改善箇所説明図

K1600GT

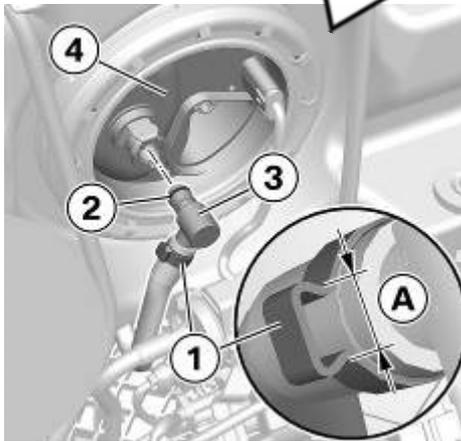
基準不適合発生箇所

燃料装置において、組立工程が不適切なため、燃料ポンプと接続する燃料ホースの片耳ホースクランプの圧着が不十分なものがある。そのため、エンジン始動時などに高い燃料圧力がかかる場合、燃料ホースが外れ、ガソリンが漏れるおそれがある。

改善の内容

全車両、ホースクランプの取り付け状態を点検し、必要に応じて当該クランプの交換を行う。

識別：クイックカプラーに白色の識別ペイントを塗布する。
